関西電力株式会社高浜発電所
原子炉設置変更許可申請（1号、
2号、3号及び4号原子炉施設の
変更）の一部補正の概要について

平成10年11月

第 6 7 2 図 燃料取扱設備説明(2)

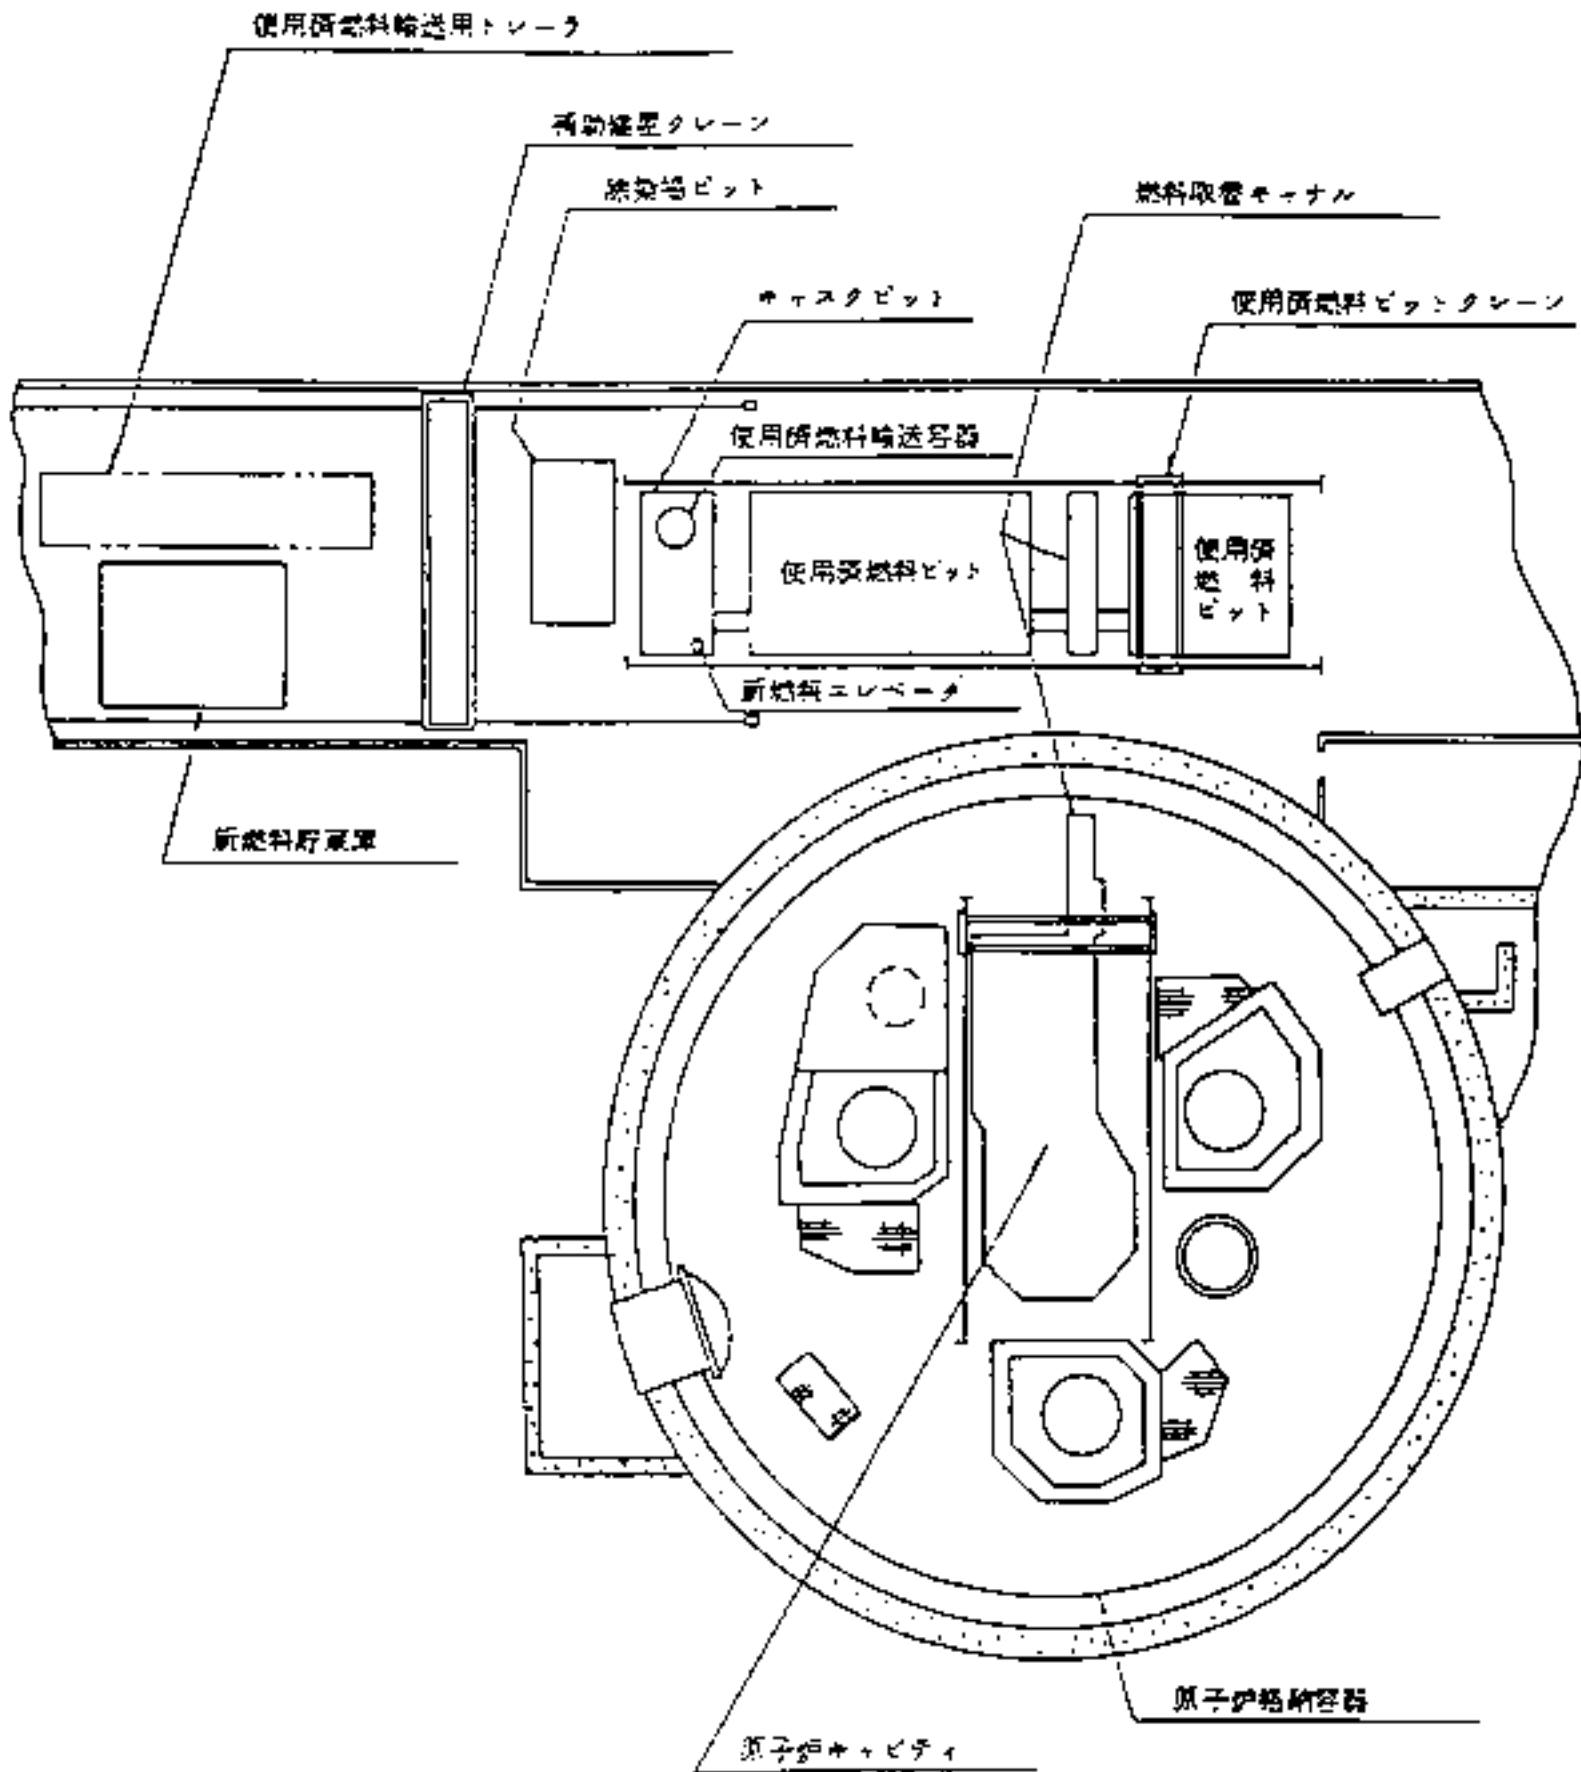
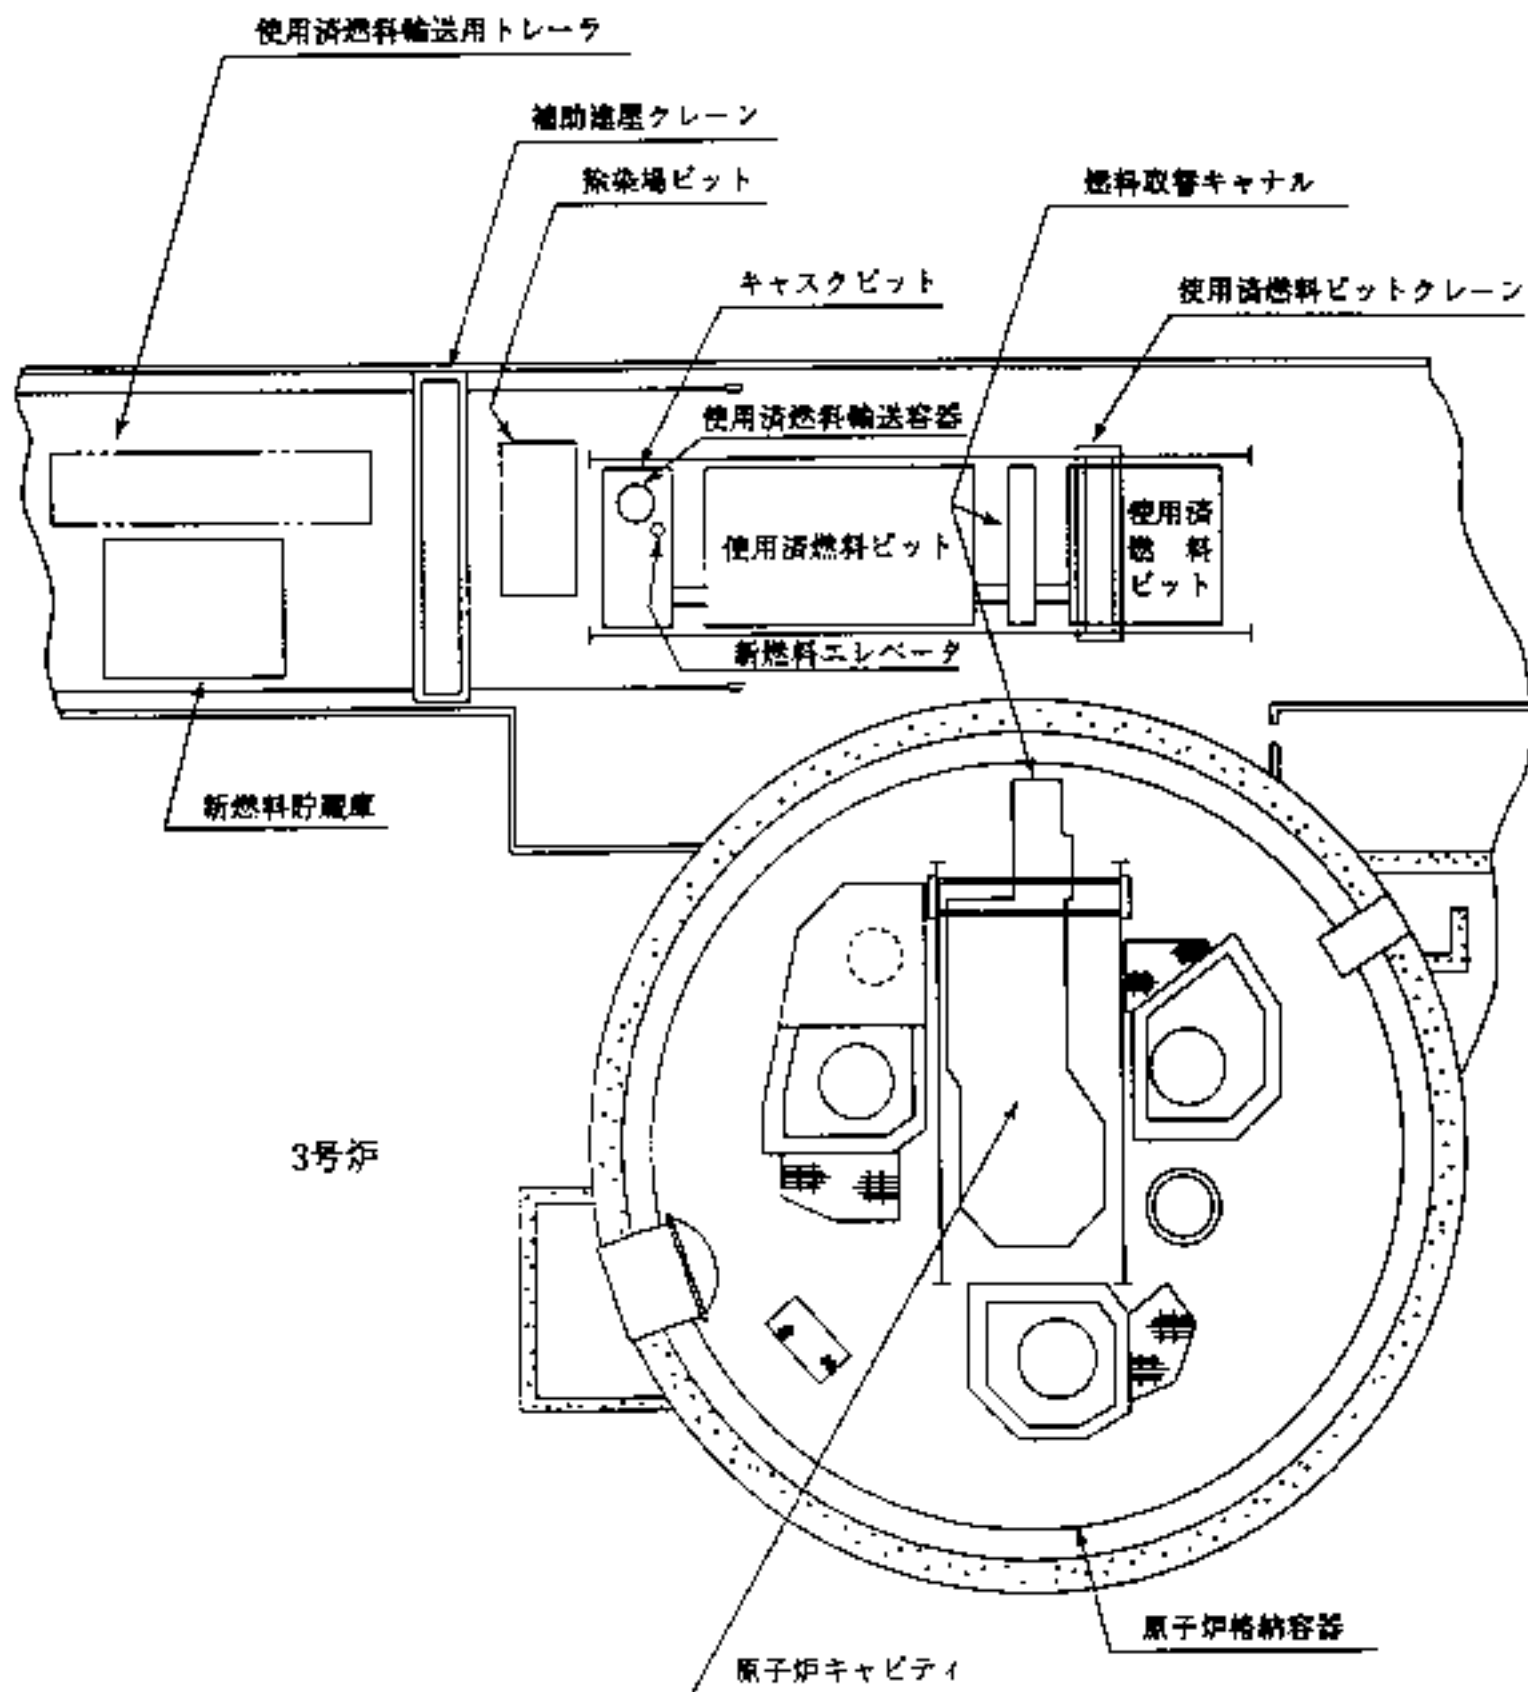
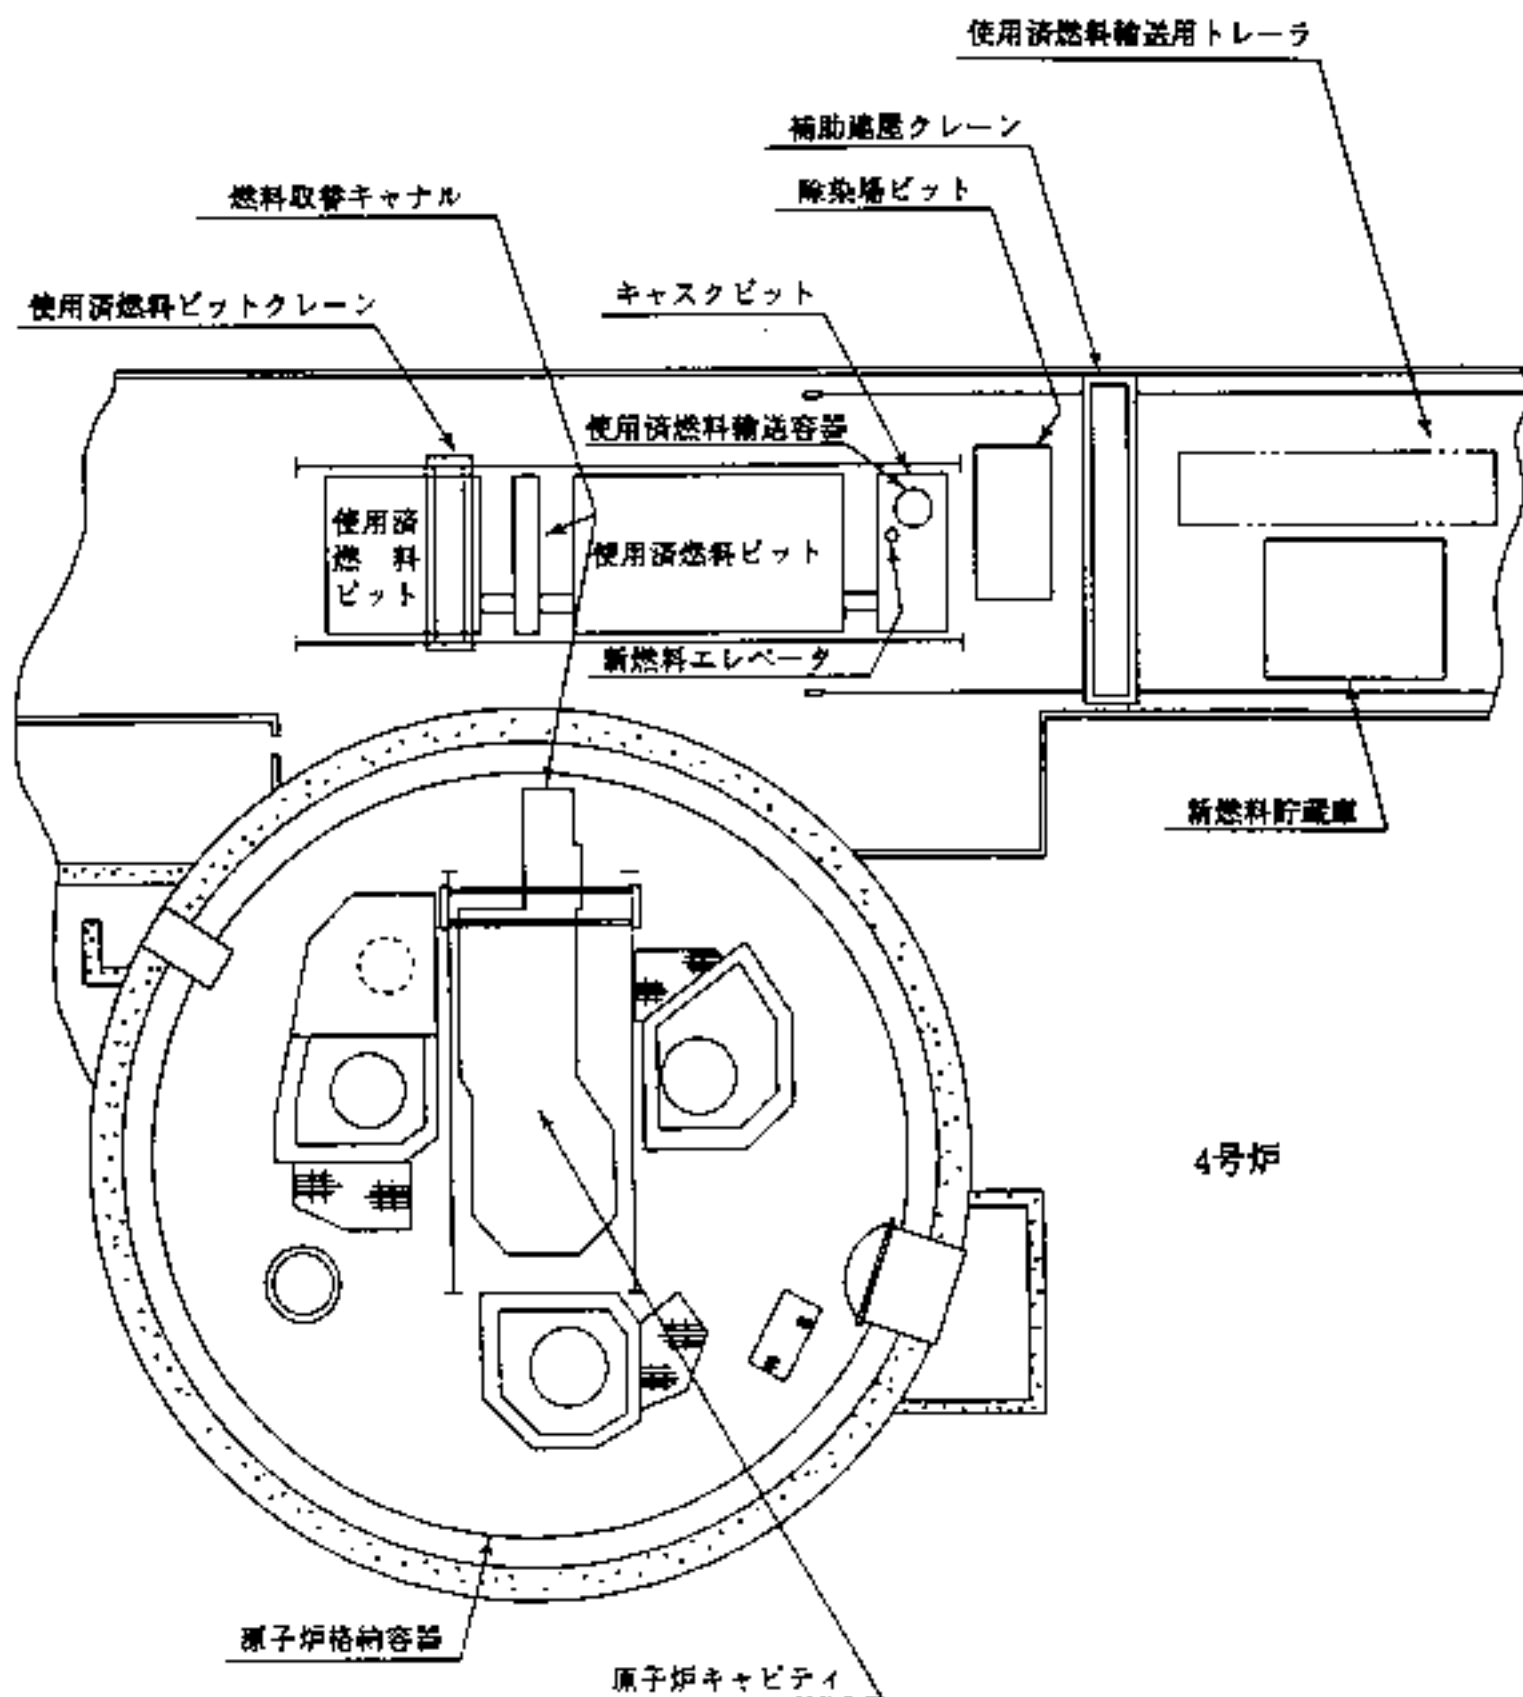
変更概要：第6.7.2図 燃料取扱設備説明(2)の新燃料エレベータの位置について記載を適正化する。

補 正 前	補 正 後
(3号炉) 6. 原子炉補助施設 6.7 燃料取扱及び貯蔵設備 6.7.1 概要 (第6.7.1図及び第6.7.2図は変更前の記載に同じ。)	(3号炉) 6. 原子炉補助施設 6.7 燃料取扱及び貯蔵設備 6.7.1 概要 (第6.7.1図__は変更前の記載に同じ。) 第6.7.2図 燃料取扱設備説明(2)を追加(別紙-2参照)
(4号炉) __3号炉の3号を4号に読み替えるほかは3号炉に同じ。	(4号炉) <u>第6.7.2図を除き</u> 、3号炉の3号を4号に読み替えるほかは3号炉に同じ。 第6.7.2図 燃料取扱設備説明(2)を追加(別紙-3参照)

(注) 第6.7.2図 燃料取扱設備説明(2)
(別紙-1参照)
